經濟部標準檢驗局 第六組 書函

主旨：檢送95年6月份「資訊與電氣商品檢測技術研討會」會議紀錄乙份，請查照。

家電商品檢測技術一致性研討會紀錄

圖1（接地端點位於轉接器上方）

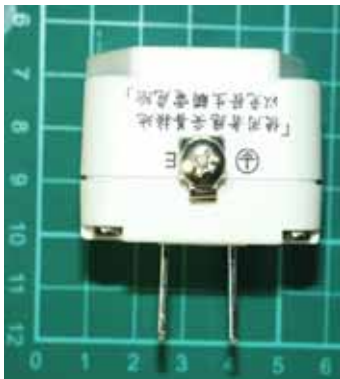
議題 2. 電源轉接器（轉接插頭）構造為 2 極插頭（附有外露之接地端子），插座為 2 極接地型，問題如下：

- (1) IEC60884-1 第 7.3 節：「插頭分類：插頭分類係依據連接對象之設備來分類」，僅有 0 類、I 類、II 類；電源轉接器屬何類？若插頭部分可接受 0I 類構造，則插頭端之接地端點是否須設於插頭側或同一面？可設於插座面上？
- (2) 電源轉接器依 IEC60884-1 第 3.7、3.8 節，歸類為「不可重新換線之攜帶式插接器」？或「可重新配線之攜帶式插接器」？若歸類於「可重新配線之攜帶式插接器」，則第 14.7 節：「外殼須能完全將可撓性電線與端子接合處包覆」，「端子」是否包括電源轉接器插頭部分之接地端子？
- (3) 電源轉接器插頭部分之接地端子由使用者可重新自行配線，是否適用 IEC60884-1 第 23 節？
- (4) IEC60884-1 第 8.2 節規定：「電源的性質標示應放在額定電流和額定電壓標示後面」，如果電源的性質標示標示在額定電流和額定電壓附近或前面，是否可接受？
- (5) IEC60884-2-5 第 8.1 節規定：附件應有下列標示——額定電流 (A) 和/或功率 (W)；者皆需標示？或擇一標示？。若可擇一標示，而選擇標示——額定電流時，第 8.1 節規定：「當連接好最後一個插座後，最大允許功率之標示應清晰易辨，且在多口轉接器上之標示不可標示在插座接合面上」，是否要求？電流標示位置是否要求？

決議：(1) 為考慮產品實際使用之需要及安全性，本局允許 0I 類構造，接地端點之設置以不得影響轉接器插接面之接合度及防電擊保護之安全性為原則，以下圖示為可接受之接地端點現有 3 個案例：

圖2（接地端點位於轉接器下方）

圖3 (接地端點位於插座正面)

- (2) 電源轉接器為OI類構造時則歸類為「可重新配線之攜帶式插接器」，但其接地端子可不需符合第14.7節：「外殼須能完全將可撓性電線與端子接合處包覆」之規定。
- (3) 不適用IEC60884-1第23節之要求。
- (4) 依IEC60884-1第8.2節規定標示。
- (5) 最大額定功率和額定電流擇一標示即可，若標示額定電流則應比照標示最大功率之要求。
